2. Änderung des Bebauungsplanes "Wohnhof Herold" und 19. Änderung des Flächennutzungsplans

Gemeinde Bergtheim, Landkreis Würzburg Behördenbeteiligung gemäß § 4 Abs. 1 BauGB Landesplanerische Stellungnahme

Vollzug des Baugesetzbuches; Bauleitplanung der Gemeinde Bergtheim 19. Änderung des Flächennutzungsplans (Wohnhof Herold) i. d. F. vom 03.03.2025

*Anlagen:*Bestandsplan

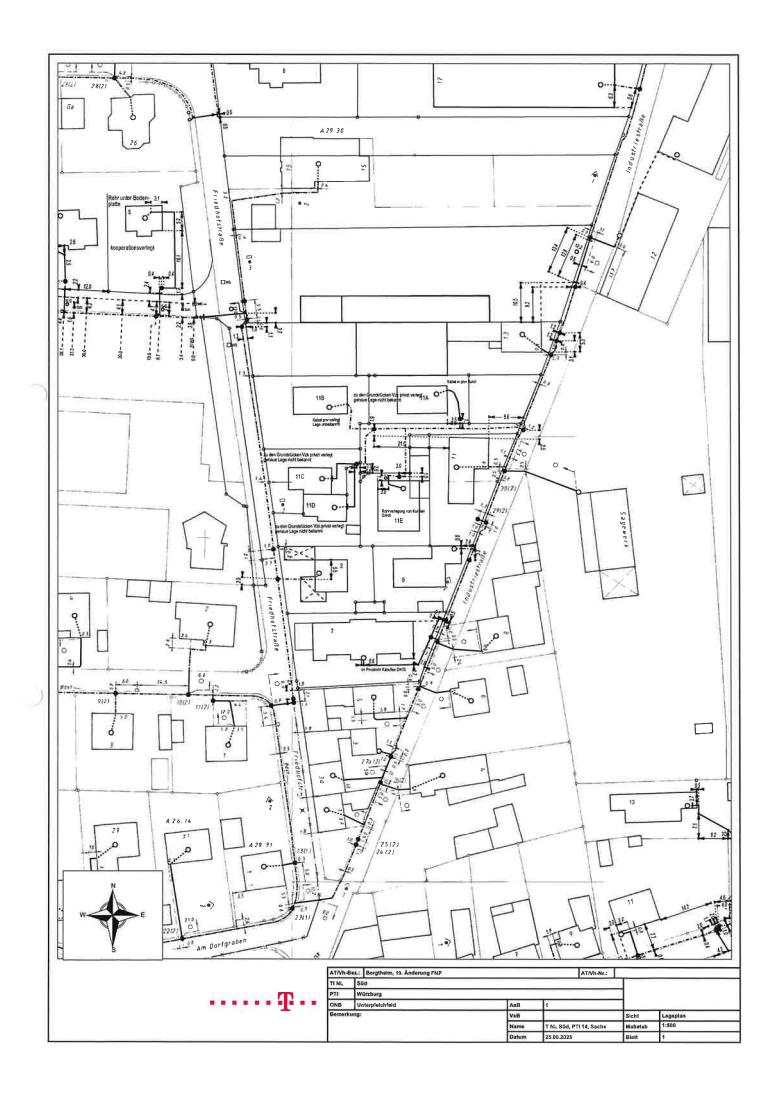
Wir möchten dennoch darauf hinweisen, dass sich im bzw. am Rande des Geltungsbereiches Telekommunikationslinien unseres Unternehmens befinden (siehe beigefügten Bestandsplan).

Auf die vorhandenen, dem öffentlichen Telekommunikationsverkehr dienenden Telekommunikationslinien, ist bei den weiteren Planungen grundsätzlich Rücksicht zu nehmen.

Bei der Aufstellung der Bebauungspläne sollten die erforderlichen Maßnahmen so auf unsere Anlagen abgestimmt werden, dass unsere Aufwendungen bei der Ausführung der Planung möglichst gering gehalten werden

Einen Hinweis hierzu sollte in dem Erläuterungsbericht zum Flächennutzungsplan aufgenommen werden.

Übersichtskarte (© NavLog/GeoBasis-DE / BKG 2020 / geoGLIS OHG (p) by Intergraph

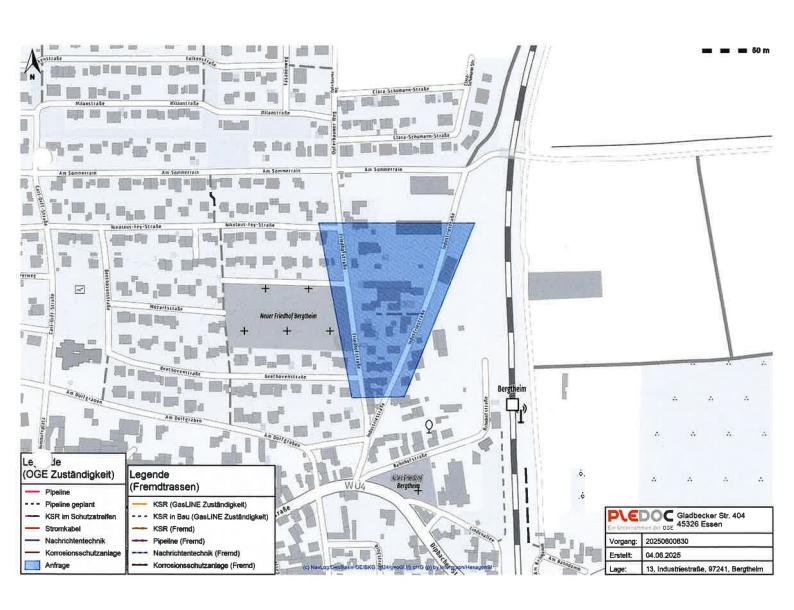
Maßgeblich für unsere Auskunft ist der im Übersichtsplan markierte Bereich. Dort dargestellte Leitungsverläufe dienen nur zur groben Übersicht.

Achtung: Eine Ausdehnung oder Erweiterung des Projektbereichs bedarf immer einer erneuten Abstimmung mit uns.
